Service News (Новости сервиса)

Ducato (250 и 290)

ТРУБА ПОДАЧИ МАСЛА В ТУРБОКОМПРЕССОР
Утечка масла – Сервисное решение

Отменяет и заменяет бюллетень SN 10.009.16 от 08/04/2016 по изменению отчета по претензии (Claim Report)

Рис. 1

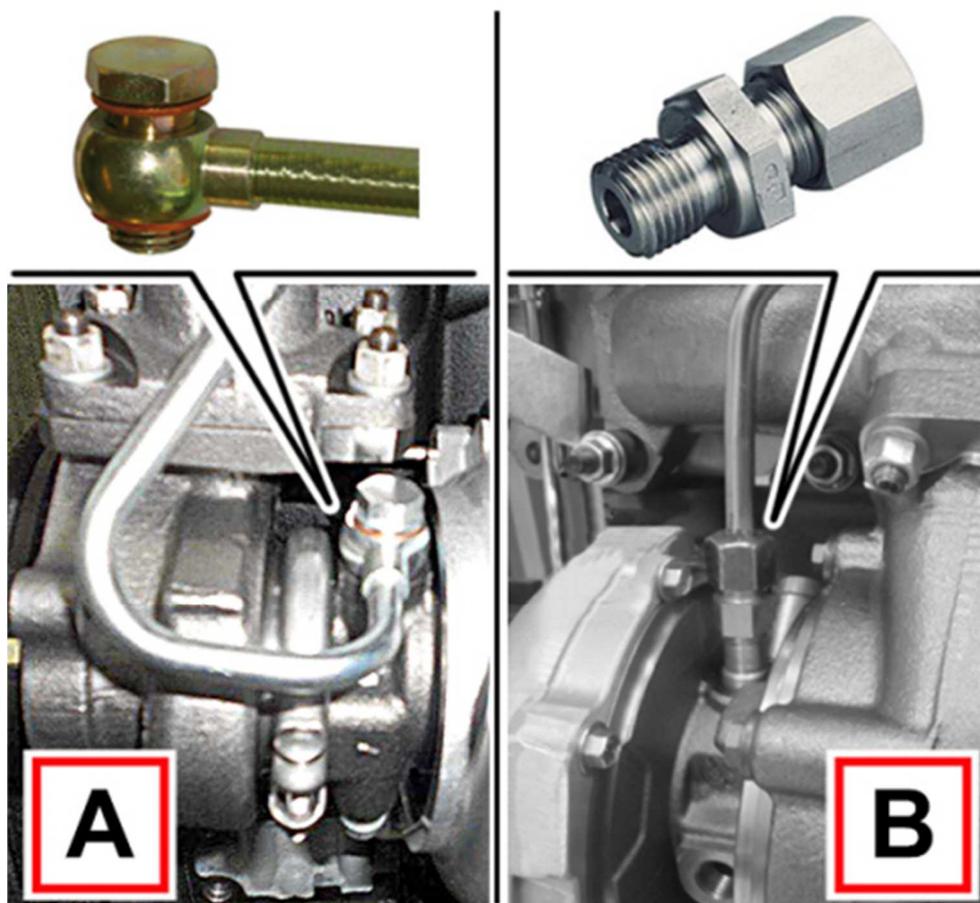
Начиная с двигателя № 2348174 (2.3JTD) и с двигателя № 2331932 (3.0JTD), были приняты новые соединители типа банджо для турбокомпрессора (А – Рис. 1) взамен предыдущего типа (В).

Изменение связано с использованием новых турбокомпрессоров и новых труб подачи масла, которые не являются взаимозаменяемыми с предыдущими.
